บทที่ 1

1.1 หลักการและเหตุผลของการจัดทำรายงาน

รายงานการเปลี่ยนแปลงรายละเอียดโครงการในรายงานการประเมินผลกระทบสิ่งแวดล้อม โครงการโรงไฟฟ้าพลังความร้อนร่วม ราช โคเจนเนอเรชั่น (ส่วนขยาย ครั้งที่ 1) (ครั้งที่ 1) ของบริษัท ราช โคเจนเนอเรชั่น จำกัด มีวัตถุประสงค์ในการศึกษาดังนี้

รูปที่ 1.1-1 : ทิศทางการไหลของน้ำฝนและระบบระบายน้ำฝนตามที่ได้รับความเห็นชอบในรายงานการประเมินผลกระทบสิ่งแวดล้อม
โครงการโรงไฟฟ้าพลังงานความร้อนร่วม ราช โคเจนเนอเรชั่น (ส่วนขยาย ครั้งที่ 1)

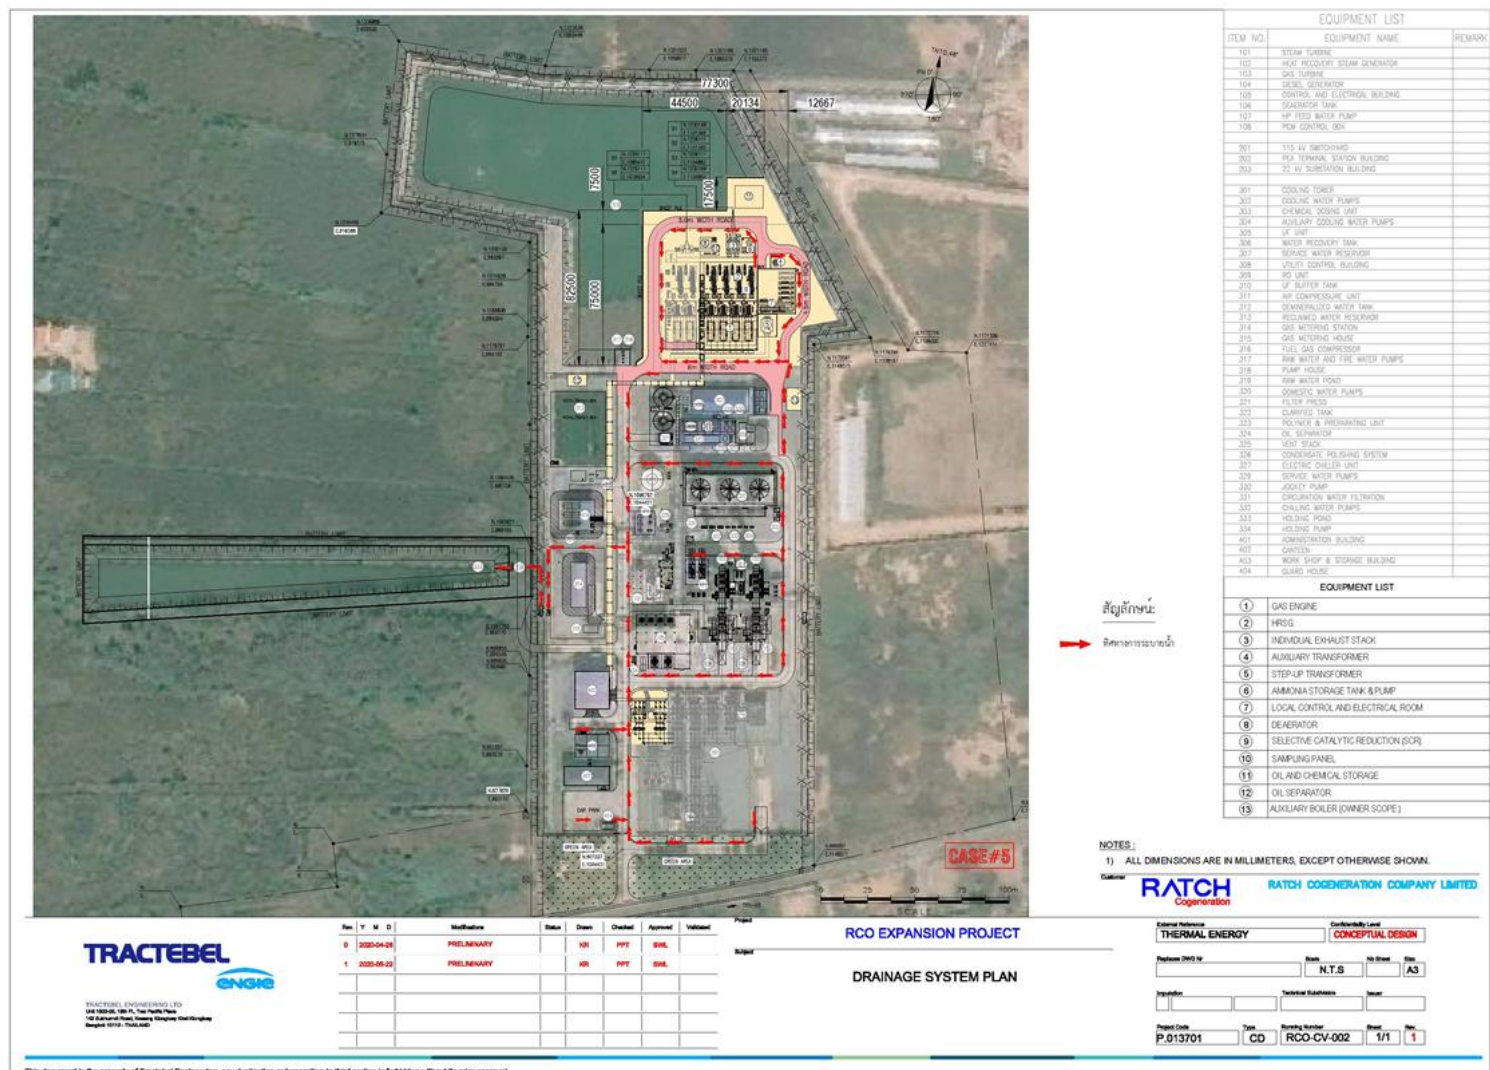
รายละเอียด	ก่อนเปลี่ยนแปลง ^{1/}	หลังเปลี่ยนแปลง	วัตถุประสงค์/รายละเอียดของการเปลี่ยนแปลง	สถานภาพ
6. แนวทางการจัดการน้ำฝนในพื้นที่โครงการ - อัตราการระบายน้ำ	- 0.859 ลูกบาศก์เมตรต่อวินาที	- 1.14 ลูกบาศก์เมตรต่อวินาที	- เนื่องจากการถมพื้นที่บ่อพักน้ำดิบ (บ่อน้ำสำรองดับเพลิง) ส่งผลให้พื้นที่รับน้ำฝนลดลงและอัตราการระบายน้ำเพิ่มขึ้น	- การถมพื้นที่ดำเนินการแล้วเสร็จ

รูปที่ 1.1-2 : ทิศทางการไหลของน้ำฝนและระบบระบายน้ำฝน

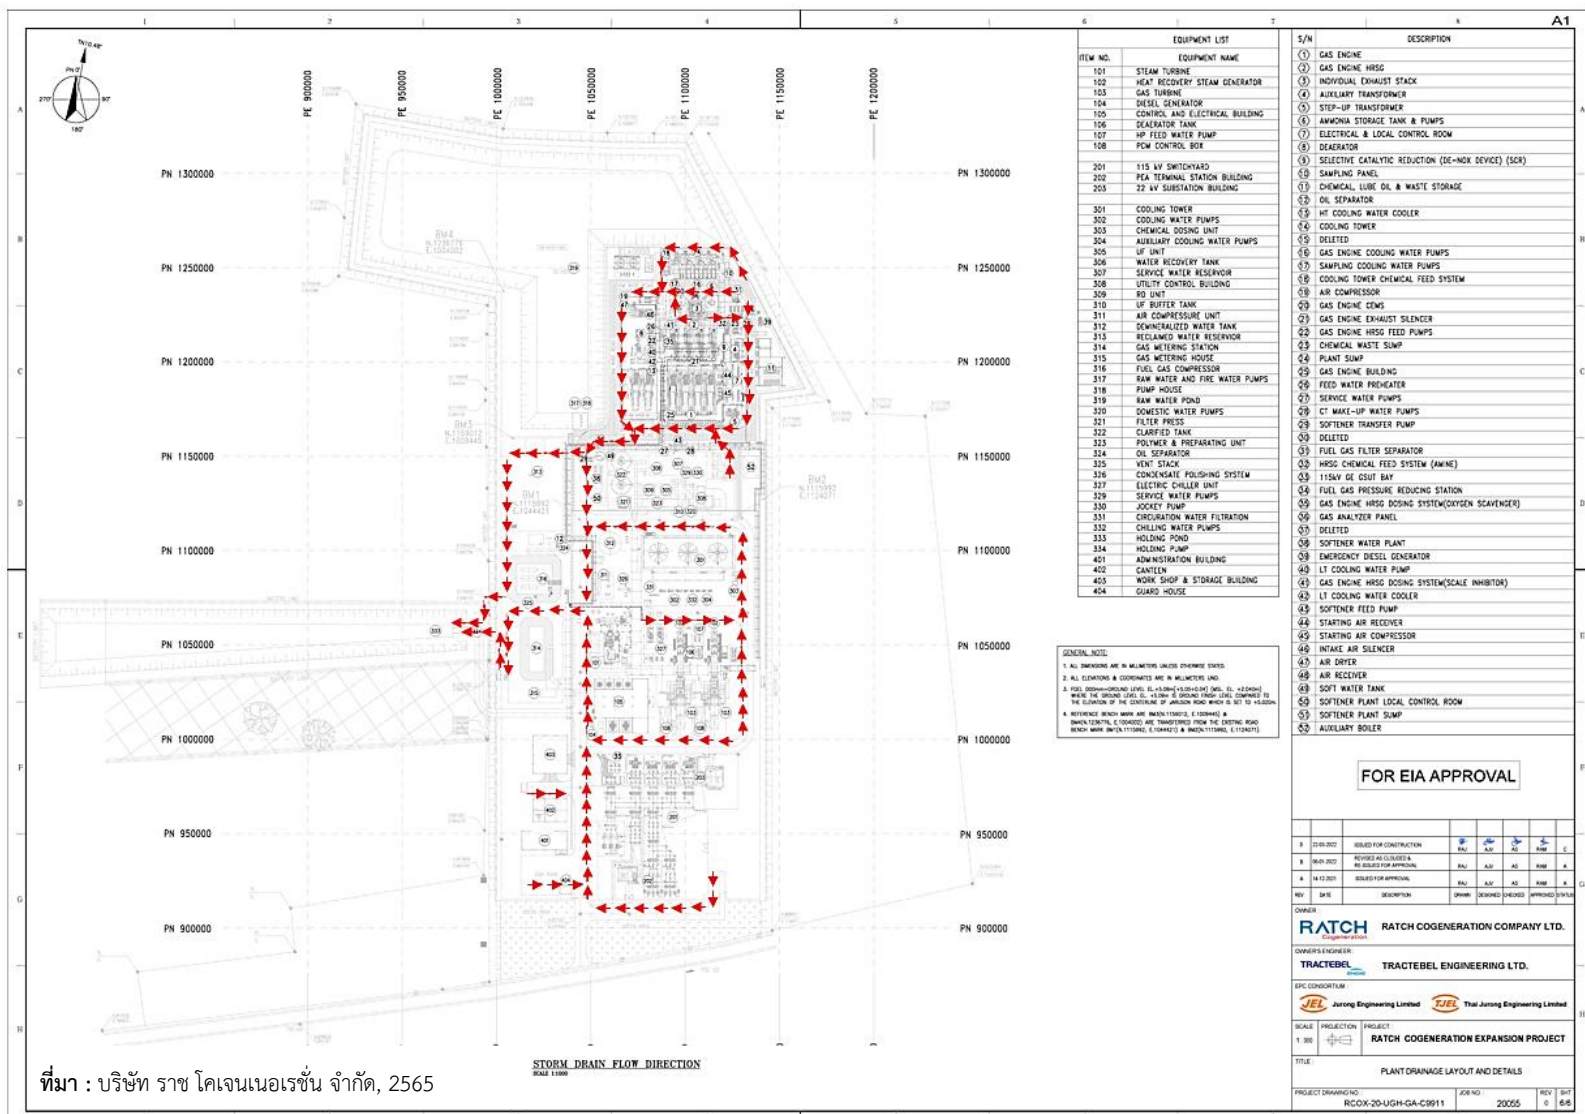
(7) การปรับผังการระบายน้ำ/อุปกรณ์ดับเพลิง และระบบตรวจจับให้สอดคล้องกับผังองค์ประกอบโครงการใหม่
